リコール届出一覧表

リコール届出日：令和 2 年 5 月 28 日

リコール届出番号	外-3037	リコール開始日：準備出来次第	
届出者の氏名又は名称	Groupe PSA Japan株式会社 代表取締役 アンジェロ シモーネ (製作国： フランス共和国) (製作者名： オートモビル・プジョー) (問い合わせ先：0120-840-240 プジョーコール) (製作者名： オートモビル・シトロエン) (問い合わせ先：0120-55-4160 シトロエンコール)		
不具合部位（部品名）	車体（フロントサブフレーム）		
基準不適合状態にあると認める構造、装置又は性能の状況及びその原因	フロントサブフレームにおいて、製造機器のメンテナンスが不適切なため、防錆処理が不十分なものがある。そのため、サブフレーム内部に腐食が発生し、当該サブフレームが破損して、最悪の場合、ロアアームが適切に保持できずに走行安定性が損なわれるおそれがある		
改善措置の内容	全車両、フロントサブフレームを対策品と交換する。		
不具合件数	0 件	事故の有無	0 件
発見の動機	本国からの情報による。		
自動車使用者及び自動車分解整備事業者に周知させるための措置	<ul style="list-style-type: none"> ● 使用者 : 電話・ダイレクトメールにて通知する。 ● 自動車分解整備事業者 : 日整連発行の機関誌へ掲載する。 ● 対策実施済車両 : 対策済車両には、運転者席側ドア開口部のドアロックストライカー付近に外-3037のステッカーを貼付する。

改善箇所説明図

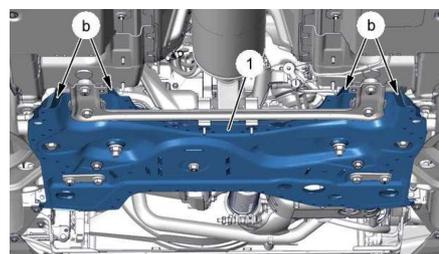
不具合の内容

フロントサブフレームにおいて、製造機器のメンテナンスが不適切なため、防錆処理が不十分なものがある。そのため、サブフレーム内部に腐食が発生し、当該サブフレームが破損して、最悪の場合、ロアアームが適切に保持できずに走行安定性が損なわれるおそれがある。

改善措置の内容

全車両、フロントサブフレームを対策品に交換する。
